Oggetto: [ID: 5528] Progetto Autostrada A14 Bologna-Bari-Taranto Tratto Bologna Borgo Panigale-Bologna San Lazzaro - Potenziamento in sede del sistema autostradale e Tangenziale di Bologna - Viadotti Reno e Savena - Modifica configurazione di progetto.
Valutazione preliminare ai sensi dell'art. 6, comma 9 del D.Lgs. 152/2006.
Nota Tecnica.

Oggetto della richiesta di valutazione preliminare

Fig. 1: Planimetria di raffronto tra progetto di ampliamento e progetto di demolizione e ricostruzione (Fonte: Tavola 2)

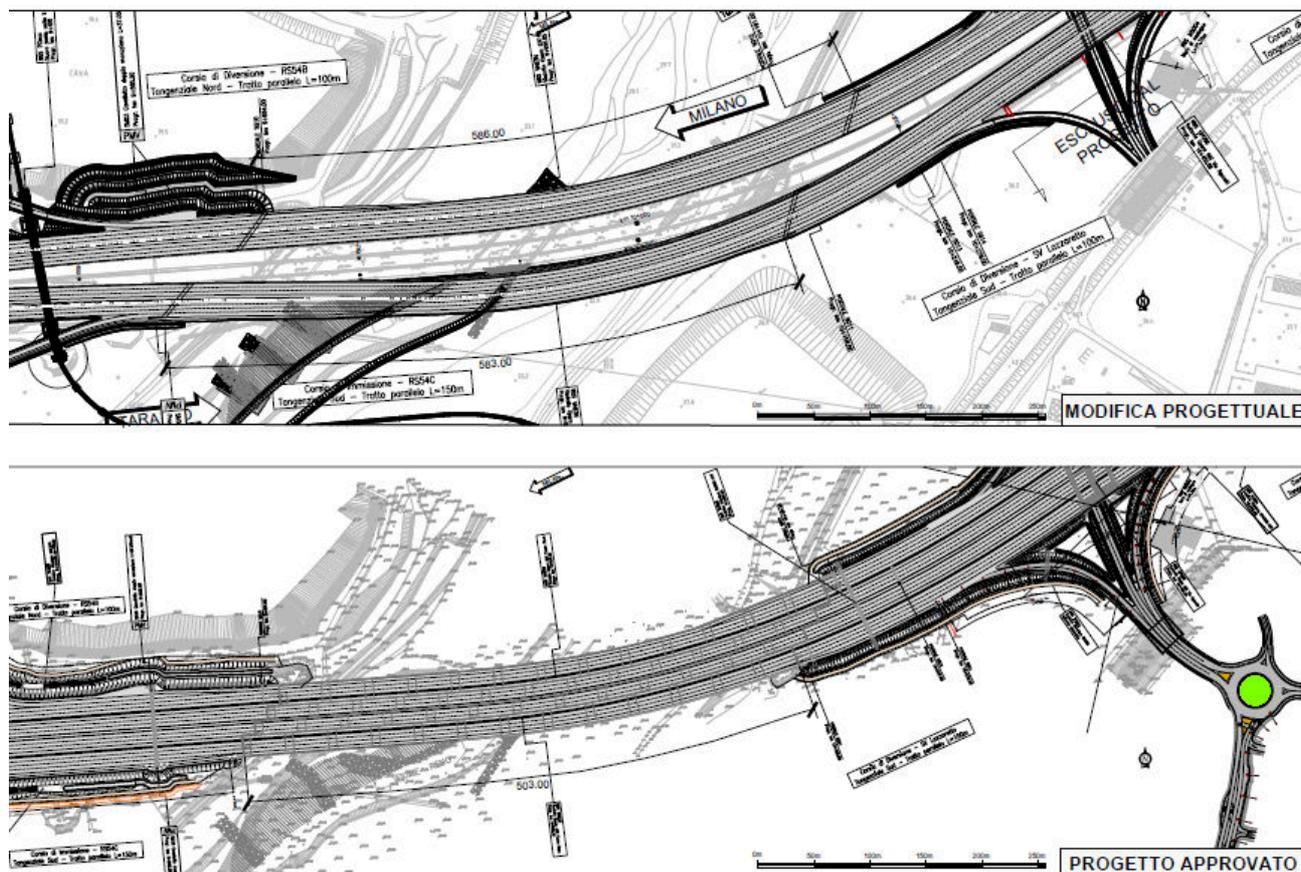
L'opera esistente è formata da 4 ponti indipendenti affiancati, ciascuno di larghezza pari a 12 m e di lunghezza totale di 498.25 m. Ciascun ponte è costituito da 13 campate a 6 travi affiancate in cemento armato precompresso con luce di 30 m sulle spalle terminali e su 12 stilate intermedie in cemento armato ad interasse pari a 38.50 m, formate da 4 pali-pila collegati in sommità da un "monaco" a travi incrociate. Il progetto definitivo approvato prevedeva un ampliamento di piattaforma simmetrico pari a 7.80 m. La soluzione progettuale oggetto della presente Valutazione preliminare prevede la demolizione del ponte esistente e la realizzazione di un ponte nuovo. Gli impalcati esistenti saranno sostituiti con due impalcati in sezione mista acciaio-calcestruzzo. E' prevista l'introduzione di una variante plano-altimetrica in corrispondenza del viadotto e nei tratti immediatamente precedenti e successivi per raccordarsi al tracciato esistente, di sviluppo pari a 2.1 km in carreggiata nord e 2 km in carreggiata sud, con creazione di una "varice" tra le carreggiate dell'autostrada di ampiezza massima pari a 40 m, in corrispondenza del Fiume Reno, che determina un allungamento del tracciato di circa 10 m. Complessivamente vengono realizzate 8 campate con 7 pile in alveo. Le luci delle campate intermedie variano da circa 63 m a 95 m, mentre le campate di riva hanno una luce pari a circa 55 m. Nel tratto a terra dell'adeguamento plano-altimetrico si rendono necessarie alcune opere puntuali tra cui figura la ricostruzione delle rampe nord di uscita e sud di ingresso, con dismissione delle attuali e sistemazione a verde dell'area interclusa, dello

Il progetto di ampliamento del Viadotto Reno prevedeva due aree logistiche a nord del viadotto, nelle immediate vicinanze dello stesso, utilizzate per lo stoccaggio dei materiali e delle attrezzature necessarie alla realizzazione dell'intervento. La modifica progettuale proposta, in considerazione della maggior quantità di materiale da gestire, sia per la demolizione che per la ricostruzione, prevede due ulteriori aree, a sud del viadotto, a supporto della logistica. L'utilizzo temporaneo di tali aree, da ripristinare a fine lavori, offre l'occasione per realizzare gli interventi di mitigazione paesaggistica delle fasce fluviali del Fiume Reno richiesti dal Comune di Bologna in sede di Conferenza di Servizi.

Fig. 2: Planimetria di raffronto tra progetto di ampliamento e progetto di demolizione e ricostruzione (Fonte: Tavola 3)

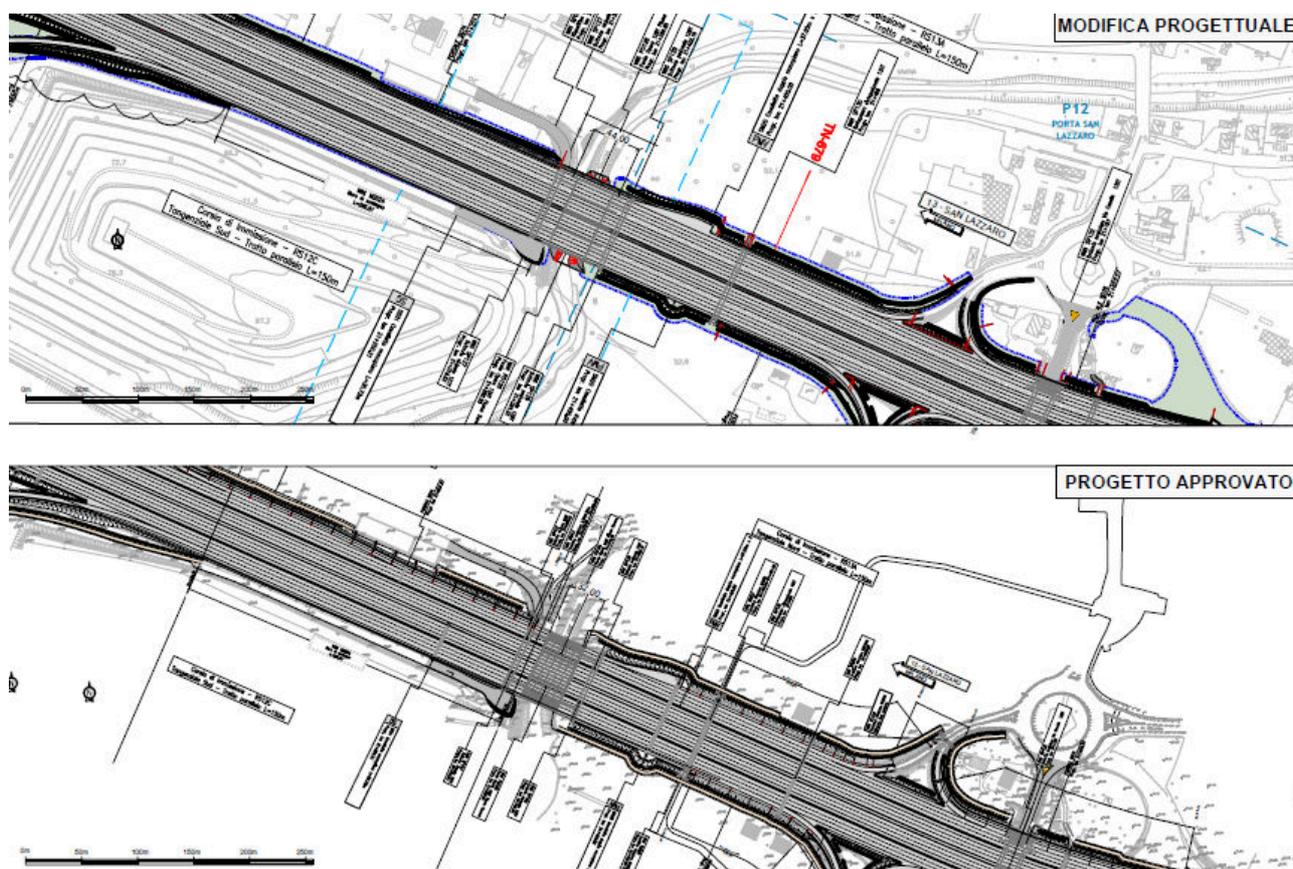
L'impalcato esistente è costituito da 16 travi in c.a.p. (*cemento armato precompresso*), aventi una luce di calcolo pari a 32.00 m ed un'altezza di 2.00 m. La soletta ha uno spessore di 0.20 m e l'interasse travi è pari a 3.20 m. La larghezza totale dell'impalcato è pari a 48.84 m. Il progetto definitivo approvato prevedeva un ampliamento di piattaforma simmetrico, pari a 6.73 m.

La soluzione progettuale oggetto della presente Valutazione preliminare prevede la sostituzione dell'impalcato esistente in c.a.p. con un impalcato in sezione mista acciaio-calcestruzzo con soletta collaborante. L'intervento si configura in planimetria come un ampliamento tradizionale simmetrico. L'unica peculiarità è che, per poter garantire l'esecuzione in condizioni minime di traffico, è necessario realizzare un maggior ampliamento sul lato della carreggiata nord di circa 9 m, per ospitare la tangenziale nord nel periodo di costruzione. Questo maggior ampliamento, in configurazione finale, verrà utilizzato inserendo un tronco di scambio e "zebrando" la parte pavimentata in eccesso. La variante altimetrica, necessaria a garantire il franco idraulico previsto dalle Norme Tecniche di Costruzione 2018 (pari a 1.5 m), ha uno sviluppo di circa 460 m. Verranno

realizzati due nuovi impalcati, uno a sostegno della carreggiata nord (A14 +Tangenziale), uno a sostegno della carreggiata sud (A14 + Tangenziale), con nuova luce di calcolo pari a 44 m (contro i 32 m dell'attuale), che saranno sostenuti da 22 travi (12 carreggiate nord e 10 carreggiata sud) di altezza pari a 2.1 m. L'interasse travi è di 3.20 m.

Fig. 3: Planimetria occupazione suolo definitiva e aree temporanee a supporto dei lavori: raffronto tra progetti di ampliamento e progetti di demolizione e ricostruzione (Fonte: Tavola 4)

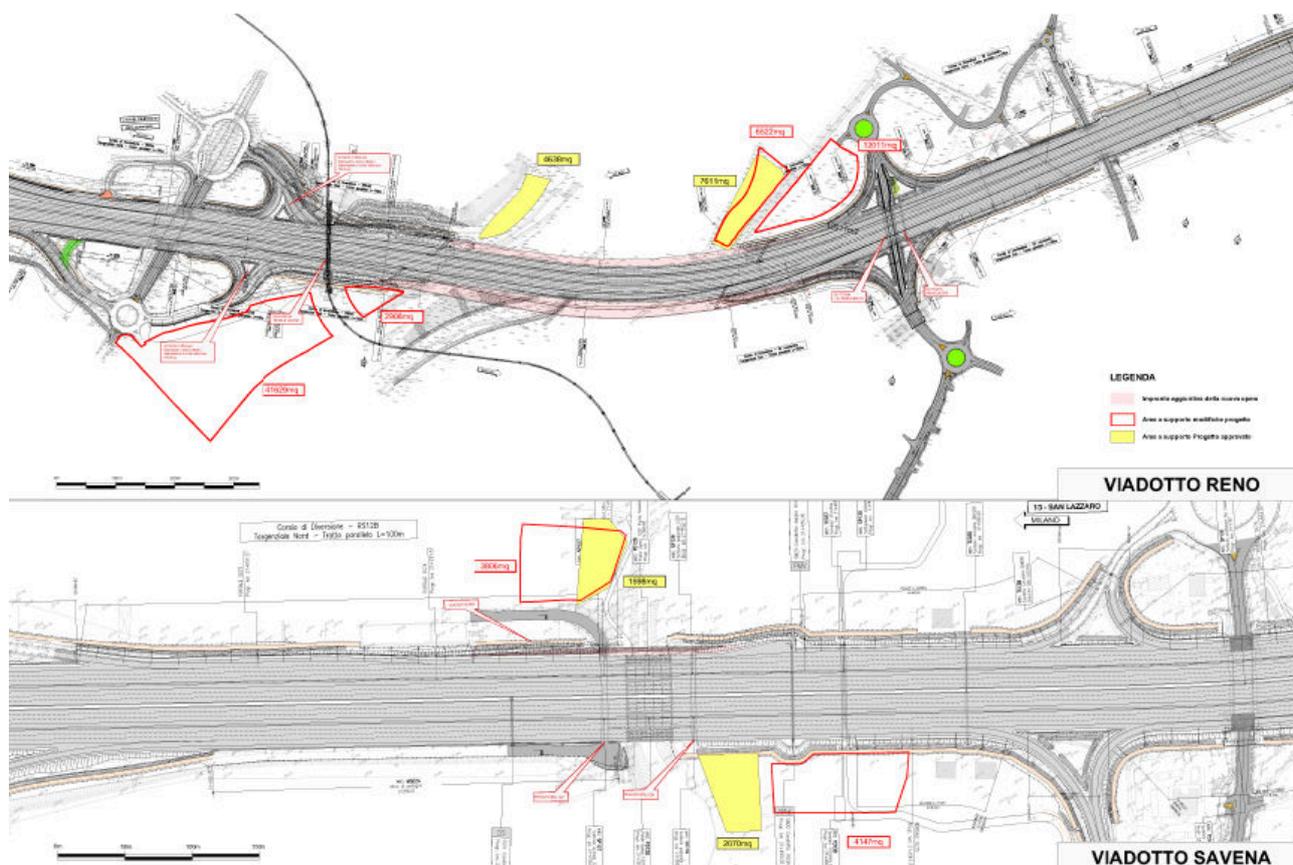
Il progetto di ampliamento del Viadotto Savena prevedeva due aree logistiche, una a nord, l'altra a sud del viadotto, nelle immediate vicinanze dello stesso, utilizzate per lo stoccaggio dei materiali e delle attrezzature necessarie alla realizzazione dell'intervento. La modifica progettuale proposta, in considerazione della maggior entità di materiale da gestire, sia per la demolizione che per la ricostruzione, ha determinato una rigeometrizzazione di dette aree per garantire una maggiore superficie disponibile a supporto della logistica. L'utilizzo temporaneo di tali aree, da ripristinare a fine lavori, offre l'occasione per realizzare gli interventi di mitigazione paesaggistica delle fasce fluviali richiesti dal Comune di Bologna in sede di Conferenza di Servizi.
